浜岡原子力発電所敷地内及び周辺の活断層調査に関する申入書

原子力規制委員会 御中

浜岡原子力発電所運転終了・廃止等請求訴訟弁護団

さて、浜岡原子力発電所運転終了・廃止等請求訴訟弁護団は、この度浜岡原子力発電所(以下「浜岡原発」という)敷地周辺の地質調査を地質学者塩坂邦雄氏と行いました。この結果を踏まえ、貴委員会に対し、浜岡原発3・4号機の新規制基準適合性審査について、ご留意いただきたい事項がございますので、本書面について申し入れをさせていただきます。

大陸棚から陸域に見られる褶曲構造の評価の考え方

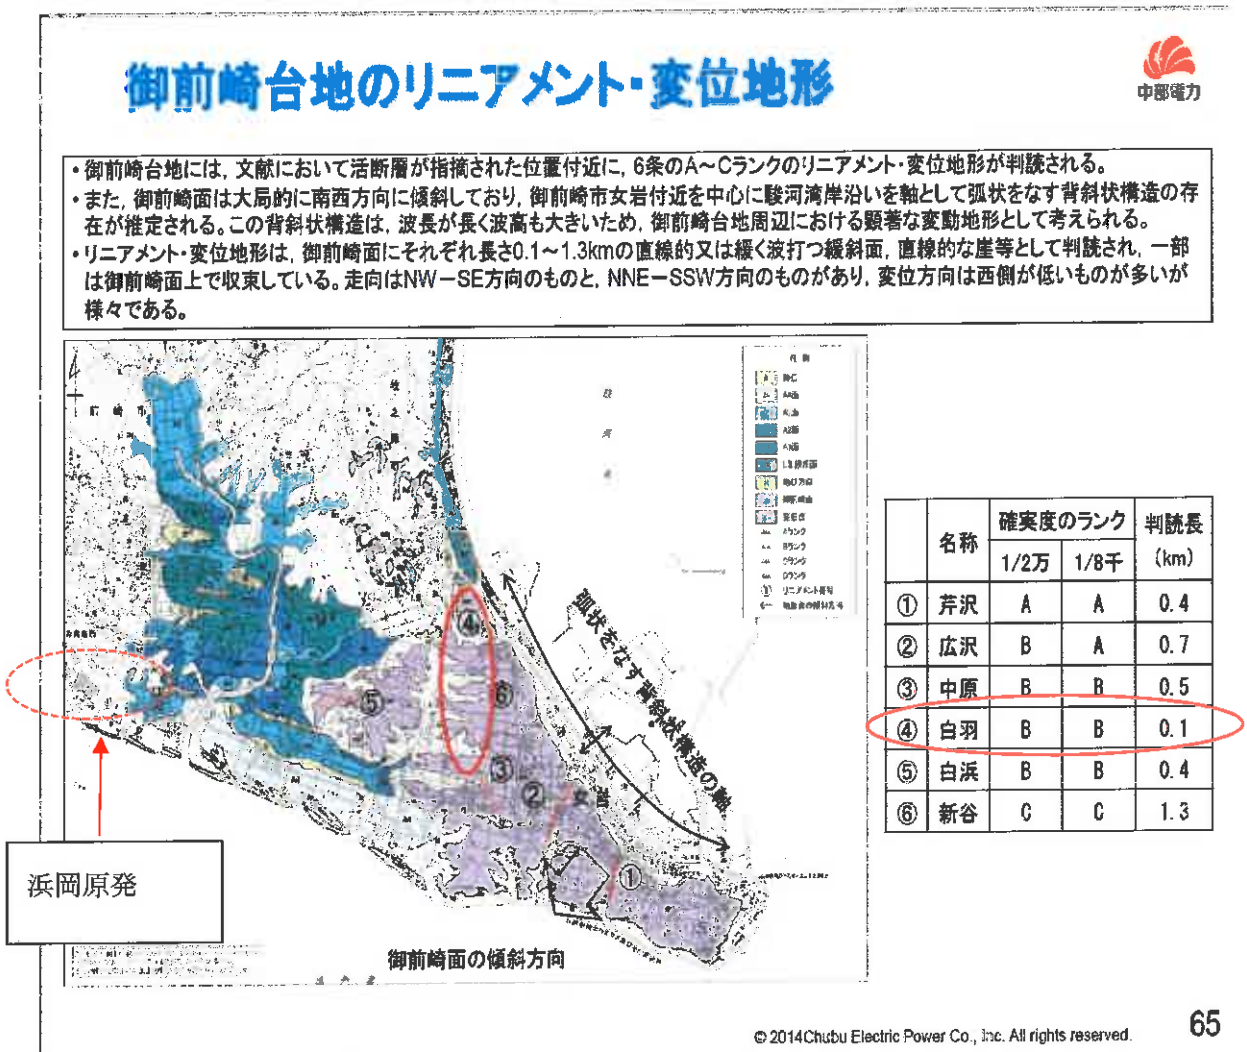
ところが、前記参考資料2及び同3は平成26年6月20日第120回審査会合の「敷地周辺の活断層評価」と称する資料その他の中部電力から貴委員会への提出した資料では引用や説明がなされていない。そして、中部電力はこの資料を隠蔽した上で、「褶曲構造（A-18グループ、A-17グループ、御前崎台地～御前崎南方沖の褶曲群）は、現在とは異なる古い堆積盆（前弧海盆）の内部に形成された褶曲構造であり、中期更新世の末頃までに活動を停止したと考えられる。」と評価している（平成28年3月18日第343回審査会合資料2・90頁）。しかし前記各資料から明らかなおと、御前崎における褶曲構造をもたらす地殻変動は現在に至るまで活動中の運動であるため、この説明は誤りである。正しくは「～褶曲構造であり、中期更新世の末頃までに形成された。その褶曲構造を形成したプレート沈降による地殻変動は現在まで続いている。」である。

A-17グループの評価のまとめ(コメント回答)

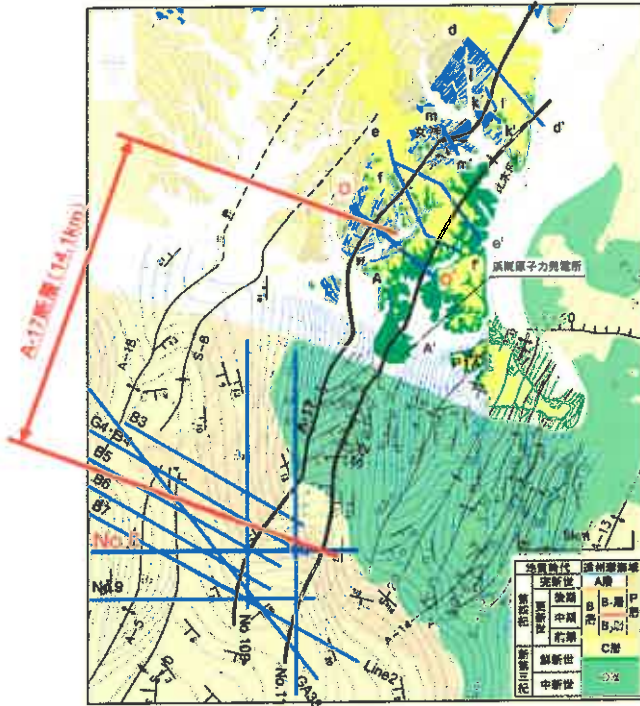
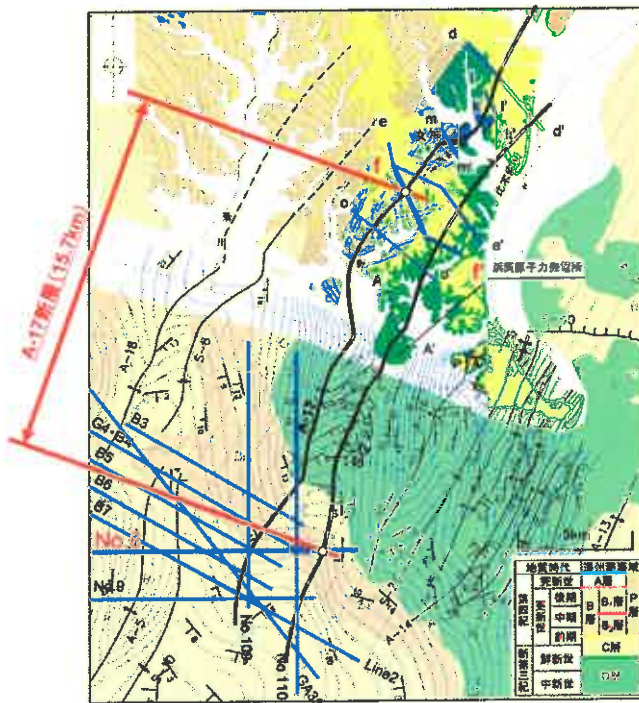
しかし、平成28年3月18日第343回審査会合での貴委員会による指摘を受け、平成28年6月17日第370回審査会合において中部電力は、A-17グループに対する判定を改め、女神背斜から比木向斜において、北端のo-o'断面から南端のNo.8測線までの14.1kmを「震源として考慮する活断層」と評価し「A-17断層」とした。さらに、平成28年11月4日第413回審査会合において、中部電力は、北端を延伸し、北端のf-f'断面と背斜軸との交点から南端のNo.8測線と向斜軸との交点までの長さ15.7kmに延長した。

地質水平断面図(T.P.-13.5m)

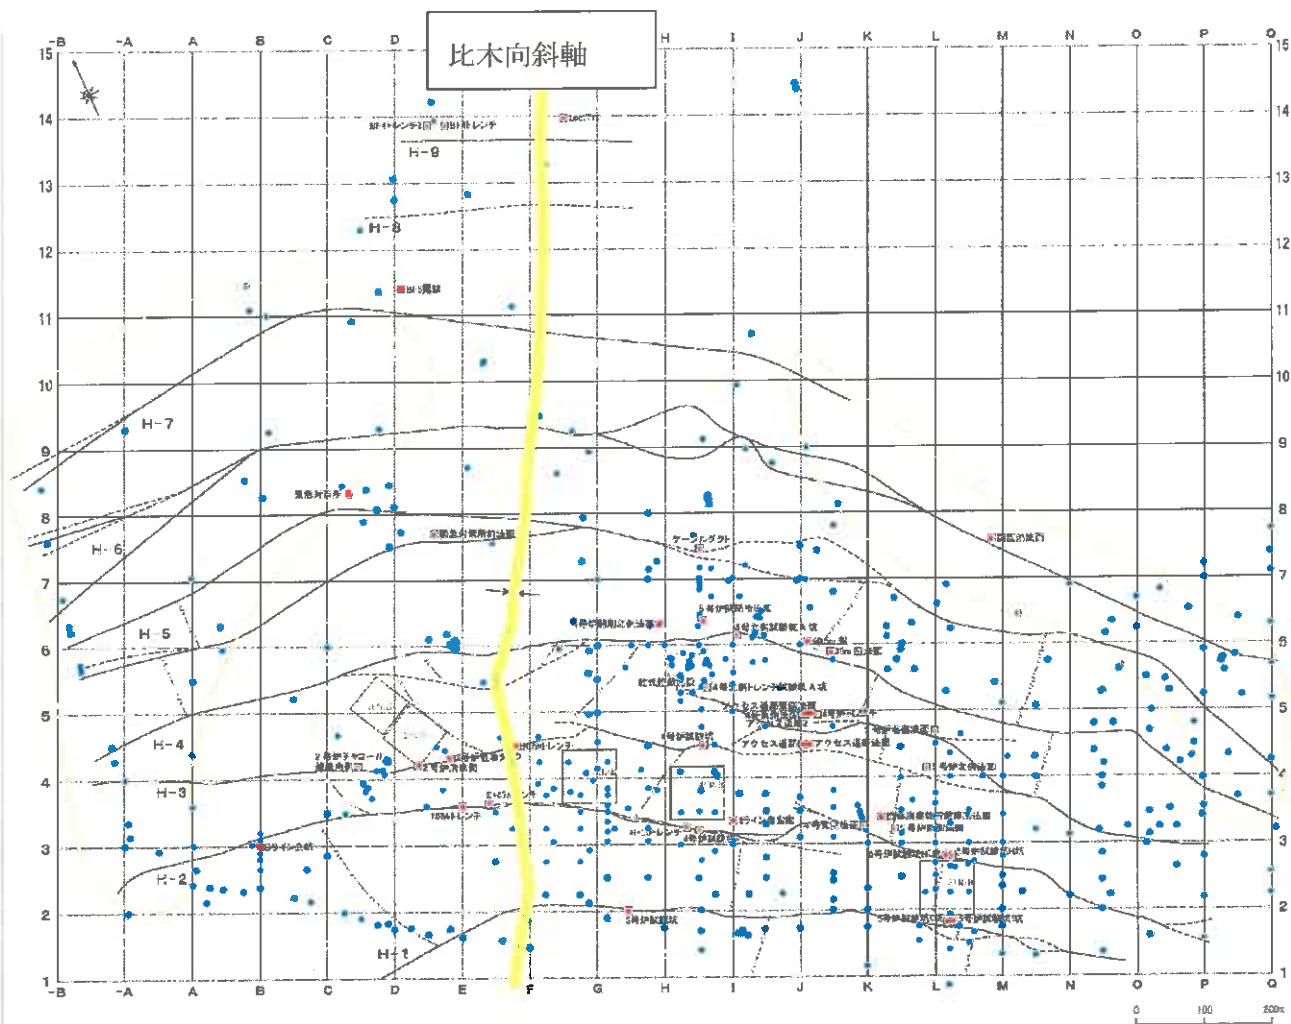
この「A-17断層」すなわち「A-17活断層」を構成する比木向斜軸は、浜岡原発敷地内を南北に縦断している（下図は第443回審査会合資料2-1・129頁に加筆）。

⑦

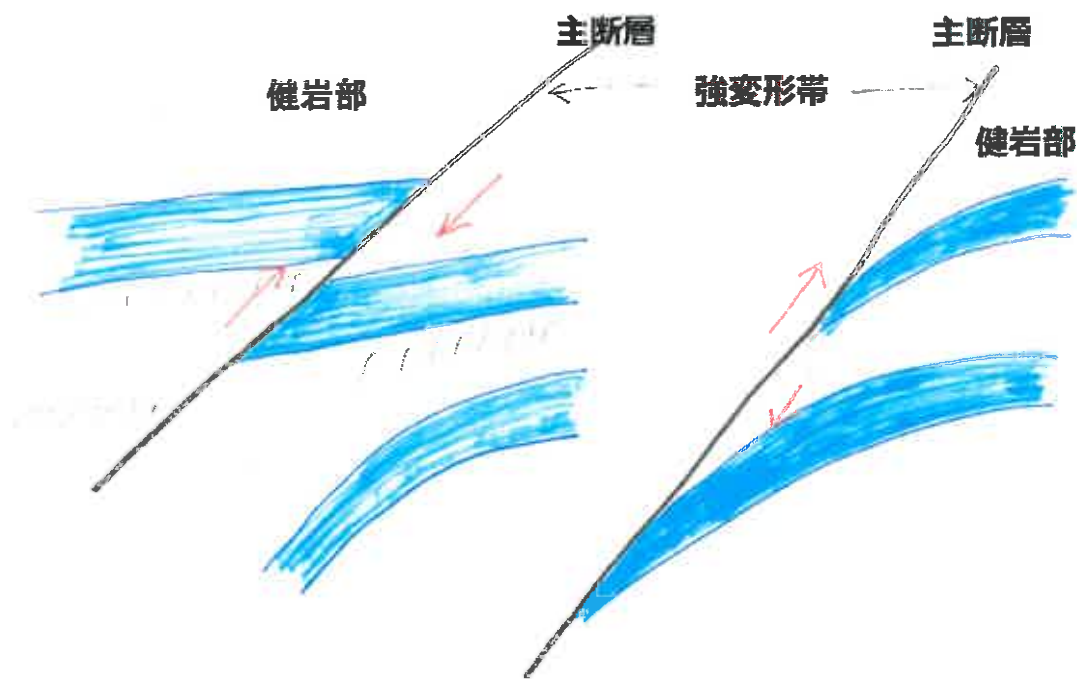
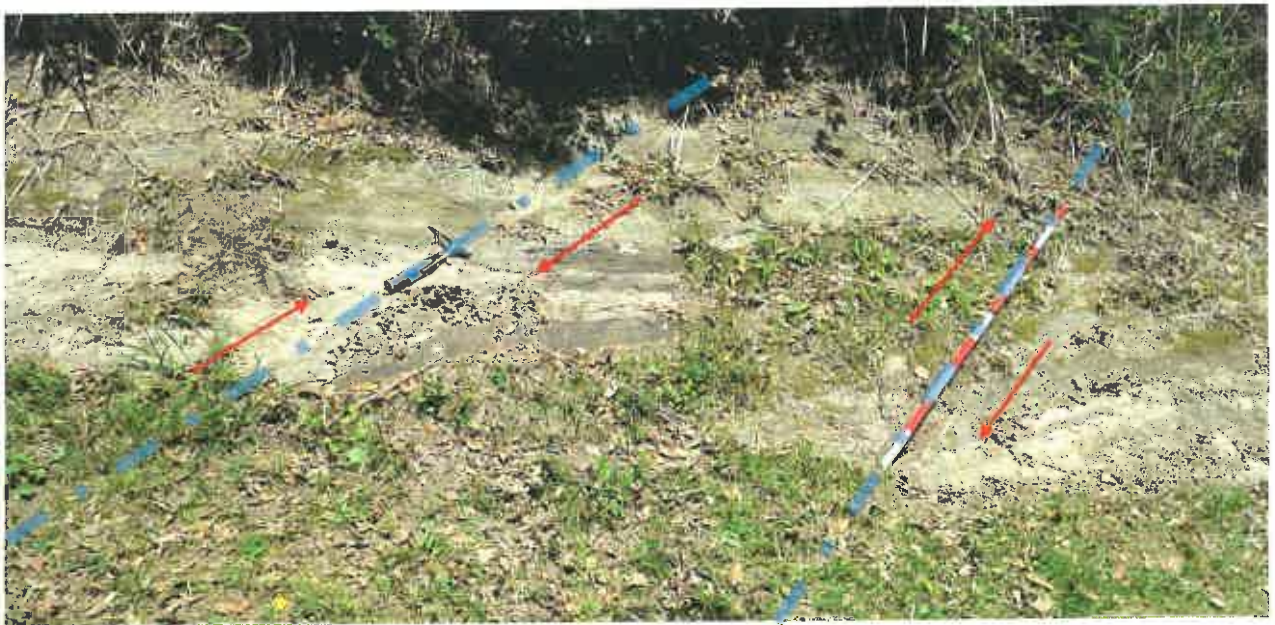
地質学者塩坂邦雄氏が浜岡原発周辺を調査したところ、向斜軸に平行な逆断層を中電の敷地境界から150m北で発見した(走向傾斜はN30°E W80°)。強変形帯を挟んで両側の健岩部が逆断層の状態である。この逆断層においては地震時に摩擦熱によって生成されるガラス様の固形物も確認された(写真⑦、参考資料5・現地写真参照)。

この逆断層は比木向斜に伴う断層と考えられ、南南西に延長していけば浜岡3・4号機にまで達する。この露頭は氷山の一角で、原発敷地においても波蝕面に見られるように50m程度の幅で逆断層が存在することが確認できる(後記原発敷地内断面写真参照)。

1.1.3 敷地の断層 (1)敷地の断層の調査

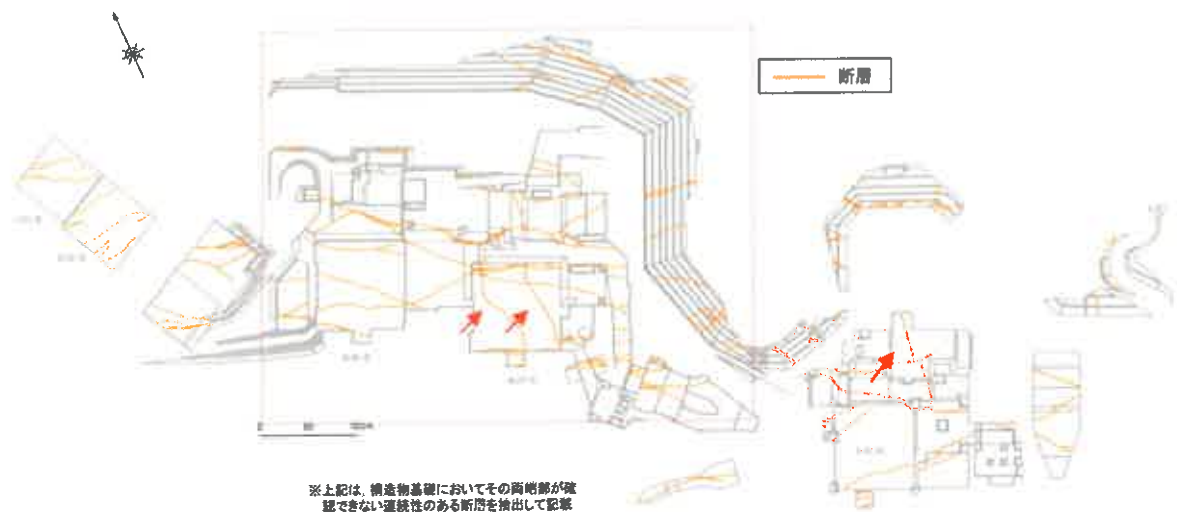
平成29年2月17日第443回審査会合において中部電力がその存在を初めて明らかにしたのが、4号機及び5号機直下を南北に貫く断層の存在である(資料2-1・50頁)。この断層は、①北北東から南南西の走行であること②逆断層であることから、御前崎周辺のプレート運動による褶曲構造によって生成されたA-17活断層帯の一部であると考えられる。中部電力も、第443回審査会合資料2-1・106頁以下でこの事実を認めている。以下この南北方向の断層系をA-17比木断層系と称する。

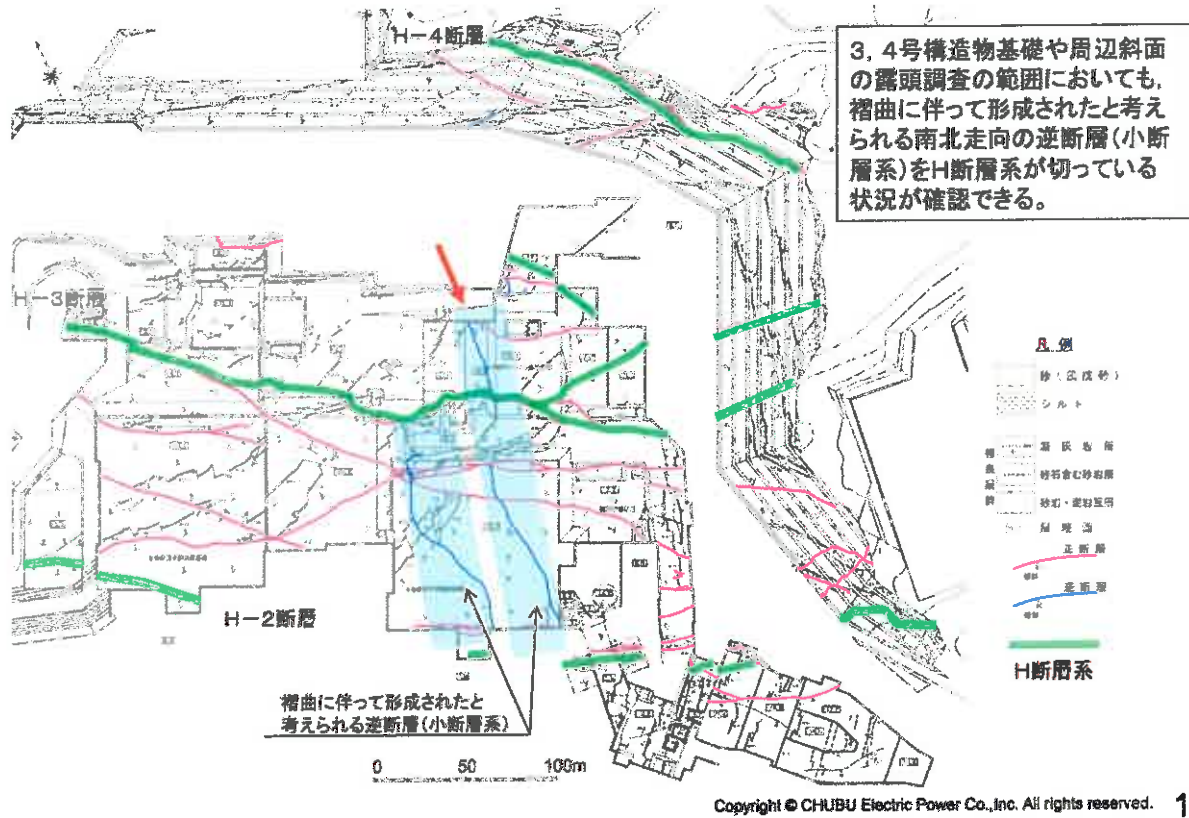
なお、変位量の大小については意味がない。中部電力が調査した僅か一箇所の試掘孔において南北方向の活断層の過去の変位量が少なかったというだけの結果(第 443 回

審査会合資料2-1・59頁以下)であり、A-17比木断層系の活断層の全容を明らかにするものではないし、今後の地震発生時における変位量の大小を推測する根拠とはならない。

1.1.4 敷地の褶曲構造 (2) 敷地の褶曲構造と敷地の断層との関係

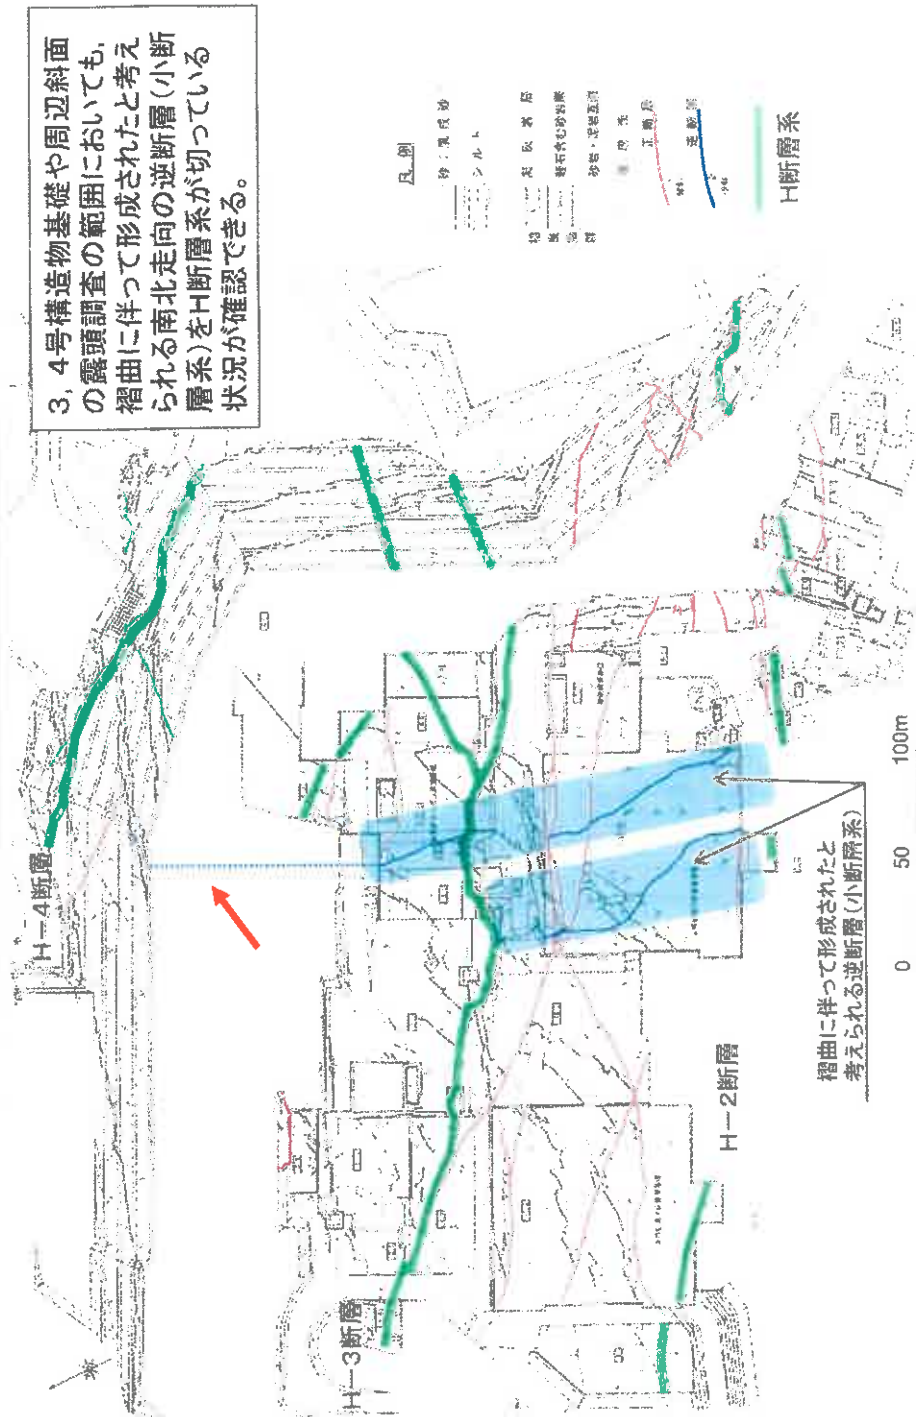
また、連続性については、単に中部電力が詳細な調査を行っていないためこれが明らかになっていないだけである。現に下記図(前同114頁)のとおり、4号機直下を貫く活断層は敷地北端まで伸びている。

さらに、中部電力はあえてその説明を省略しているが、敷地平面と山腹の逆断層は連続している。次図は、その連続性を明らかにしたものである。

4号機建屋周辺斜面写真(その1)

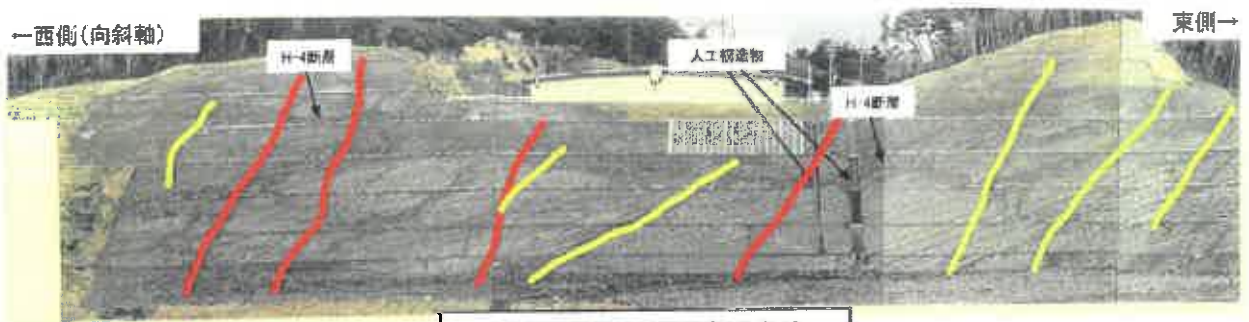
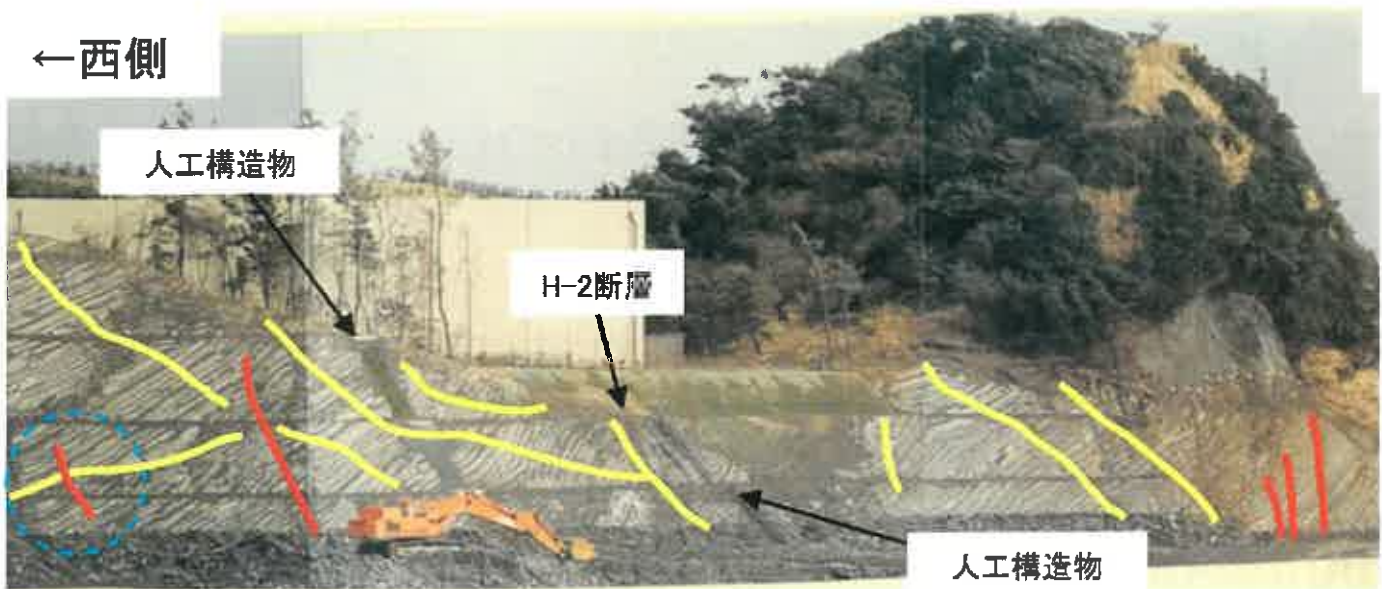
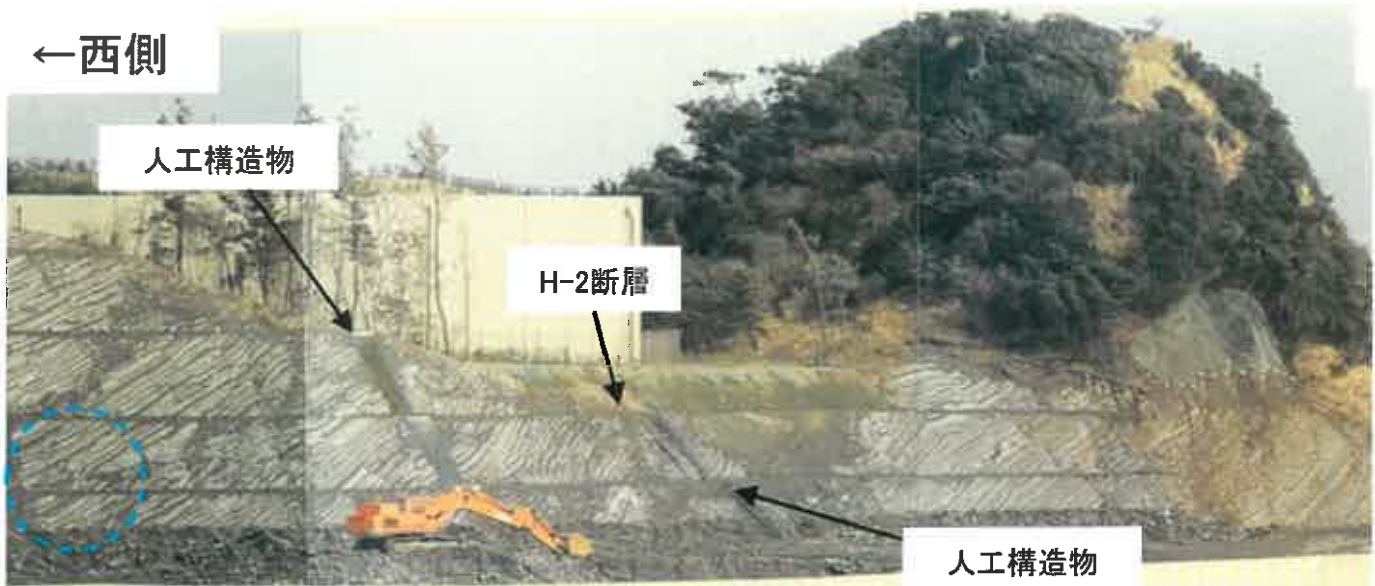
また、前記第443回審査会合資料では、原発敷地南側の山肌の写真が、東西（94頁）、南北（95頁）に分けて公開されている。まず、東西方向の写真（上）において、中部電力は表記を行わず隠蔽しているが、南北方向の逆断層が多数存在している。
